DECAT / Áudio - 024/04
Setembro/04

INFORMAÇÃO TÉCNICA

Ref.: Motor do DECK inoperante.

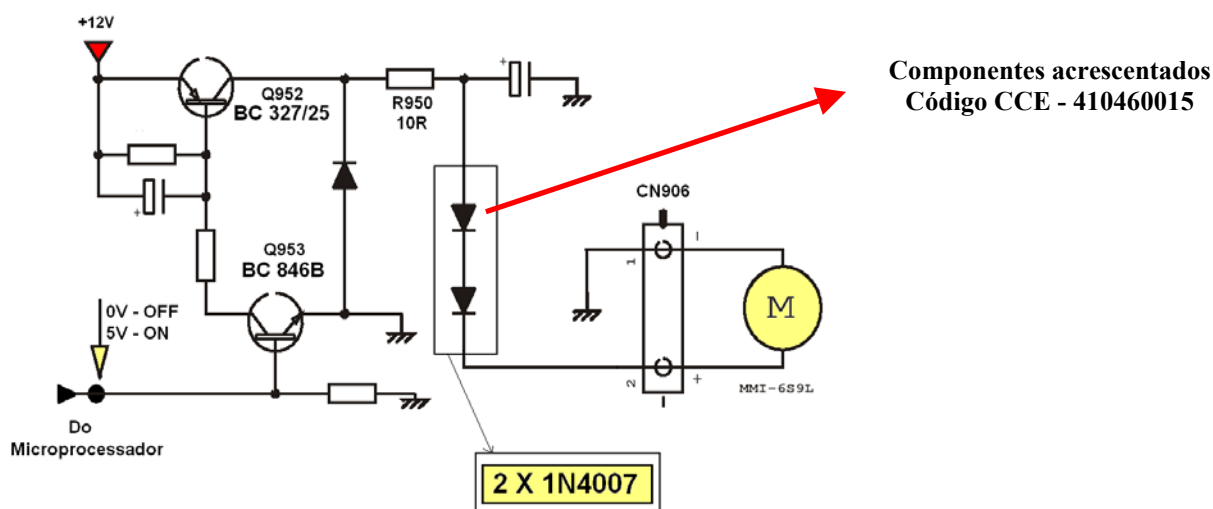
Foram encontradas situações onde um defeito no **MOTOR do DECK** causa a queima do transistor que faz o chaveamento de sua fonte. Para evitar a queima do transistor chaveador foi elaborada esta alteração que deve ser, **OBRIGATORIAMENTE**, implementada em todos os aparelhos, **com DECK MECÂNICO**, que entrarem para conserto.

A alteração consiste em colocar dois diodos, **1N4007**, em serie com a alimentação do motor. O esquema a seguir ilustra esta alteração para um melhor entendimento.
